**SUPPORTO TECNICO ALL'OSSERVATORIO AMBIENTALE
PER LA COSTRUZIONE E L'ESERCIZIO DELLA
"TANGENZIALE EST ESTERNA DI MILANO"**

ISTRUTTORIA TECNICA

Piano di Monitoraggio Ambientale
Dossier 08 di aggiornamento PMA Esecutivo

settembre 2014

3.1.1 TEEM Rilocalizzazione VIB-PB-01

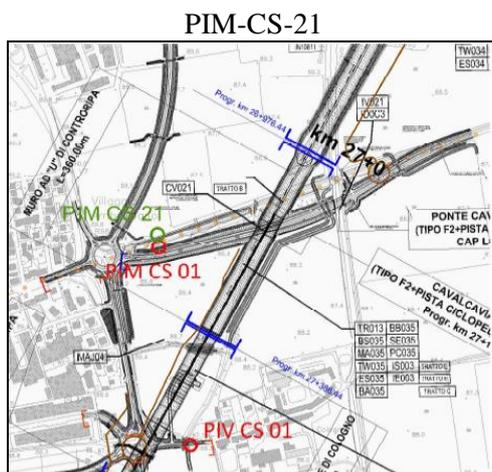
Il presente dossier riguarda la proposta di ricollocazione della stazione di monitoraggio VIB-PB-01 a seguito della non disponibilità da parte del ricettore di ospitare la strumentazione. Si concorda con l'individuazione del nuovo recettore.

3.2.2 TEEM Rilocalizzazione PIM-PM-22

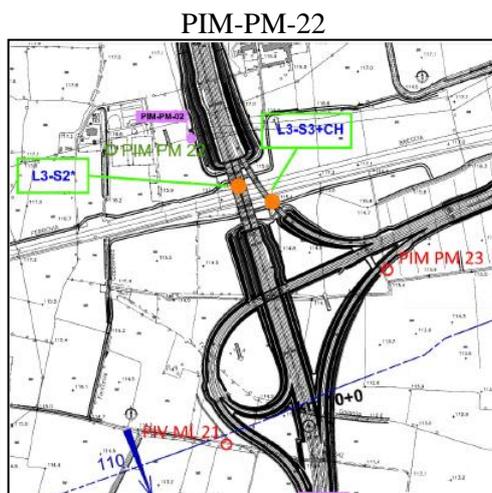
Il presente dossier riguarda la proposta di ricollocazione della stazione di monitoraggio PIM-PM-02 dato che è stato trovato divelto.

Vista l'assenza di una posizione alternativa nell'area si concorda con il riposizionamento della stazione di monitoraggio PIM-PM-22.

3.2.3 TEEM Rete piezometri cava Vizzolo Predabissi

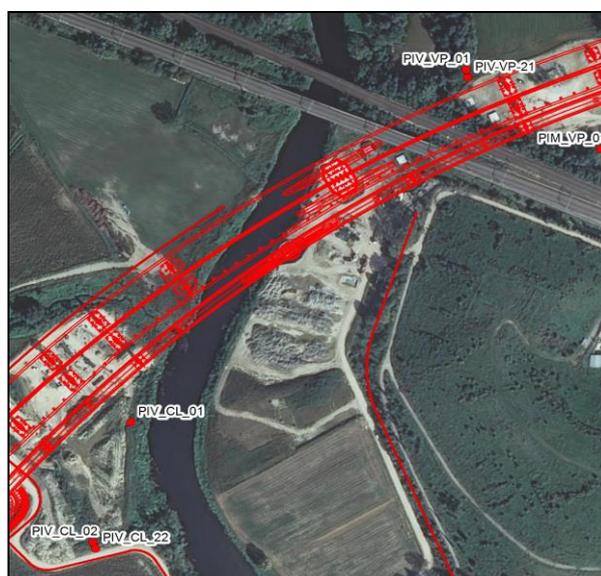
Si prende atto che nel mese di Aprile 2014 è stata verificata la funzionalità del piezometro di monte PIM-VP-03 precedentemente risultato inaccessibile a causa di un temporaneo seppellimento. Una volta verificata la piena integrità e funzionalità il piezometro è stato integrato nuovamente nella rete di monitoraggio della cava.

Attualmente la configurazione dei piezometri (evidenziati in viola) per la cava risulta essere come illustrato nell'immagine sottostante.

3.3.1 TEEM Rilocalizzazione RUM-MR-25

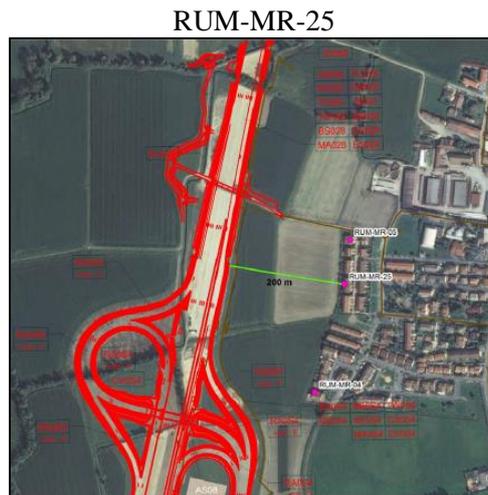
Il presente dossier riguarda la proposta di ricollocazione della stazione di monitoraggio RUM-MR-25 a seguito della non disponibilità da parte del ricettore di ospitare la strumentazione.

Si concorda con il riposizionamento della stazione di monitoraggio presso un ricettore posto 70 m più a sud, poiché garantisce un monitoraggio analogo delle attività lavorative presso il rilevato RI09 e del passaggio dei mezzi sulla pista di cantiere.
